高浜発電所 発電用原子炉設置変更許可申請
(1号及び2号原子炉施設の変更)
【使用済燃料ピットの未臨界性評価の変更】

審査会合における指摘事項の回答

2020年12月7日

関西電力株式会社

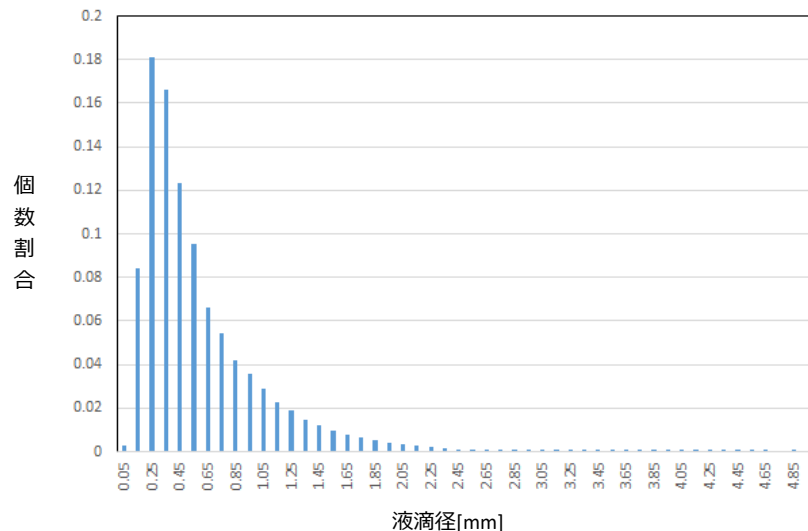
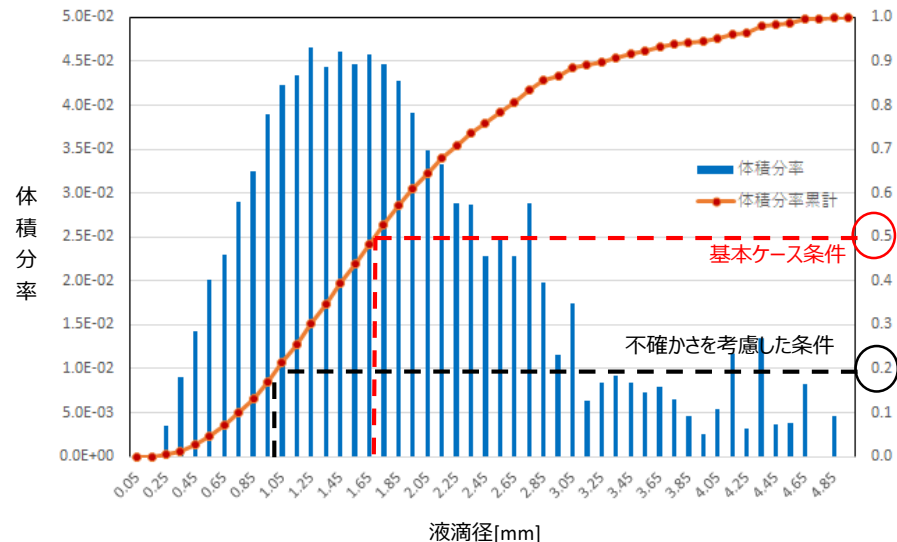
【コメントNo.1】燃焼度の不確かさとして集合体相対出力誤差を見込むべきか説明すること	1
【コメントNo.2】軸方向燃焼度分布を一定としたほうが厳しくなることを解析で説明すること	2
【コメントNo.3】核種選定におけるFPの基本ケース、不確かさケースの具体的選定の考え方を説明すること	3
【コメントNo.4】液滴径について、体積分率での50%出現値を使用することを検討すること	4、5
【コメントNo.5】流量におけるポンプ台数の考え方について説明すること	6

以下の理由により、液滴径の基本ケース条件は、全測定箇所を取得された液滴径の体積分率の50%出現値を踏まえ1.5mmとし、不確かさを考慮した条件は、それよりも更に小さい20%出現値を踏まえ1.0mmを設定する。

- ・ スprayヘッド実機を用いた試験結果より、液滴の個数は全測定点で0.2～0.4mmでピークとなり、その後緩やかに減少しており、また流量を変えた場合でも個数分布の特徴は変わらないことから、本試験で得られた各測定箇所での結果はSprayヘッドの液滴特性を代表している。
- ・ 流量の大部分を占める放水砲由来の液滴径は、Sprayヘッドの液滴よりも大きくなるが、保守的にSprayヘッドと同じ液滴径を設定している。

○ 液滴径の全取得結果に対する平均液滴径（体積分率の50%出現値）を踏まえ、1.5mmを設定する。

- ・ 取得された液滴径の個数に対し、液滴径に応じた体積を乗じた体積分率で整理
- ・ 全液滴径データより求まる体積分率の50%出現値は1.65～1.75mm

○ 放水の液滴径に対し考慮すべき不確かさは、「風の影響」および「スプレー試験における測定箇所毎の結果の差異」であり、これらの影響を確認するための条件として、全取得液滴を用いた体積分率における20%出現値（1.0mm～1.05mm）を踏まえ、1.0mmとする。

○ なお、流量の大部分を占める放水砲由来の液滴径にもスプレーヘッド由来の液滴を使用していることから、「放水砲＋スプレーヘッド」による放水の平均液滴径が1.0mmを下回ることは考え難い。

図 SFP注水設備の構成

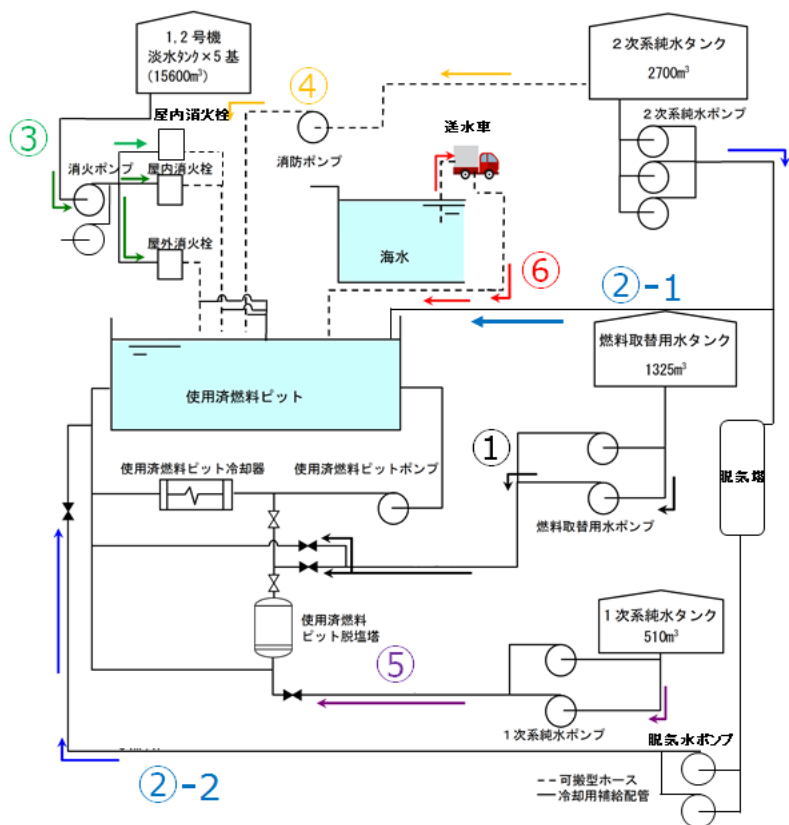
【コメントNo.5】流量におけるポンプ台数の考え方について説明すること

- 基本ケースでは全手順が同時に実施されるとし、1手順につきポンプの起動台数を1台と想定する。
(ポンプを複数台設置している理由は、故障や点検等により使用できない場合に備えるためであり、複数台の同時起動は系統やポンプ自体への負荷増加の観点から推奨されない。手順書上では特に明文化していない。)
なおポンプ1台当たりの流量については、ポンプ揚程曲線上の上限値を基本的に設定する。
- 不確かさを考慮した条件としては、設置されるポンプの全数起動を想定する。
- 上記の考え方を踏まえ、基本ケース条件には m³/h を、不確かさを考慮した条件には m³/h を設定する。
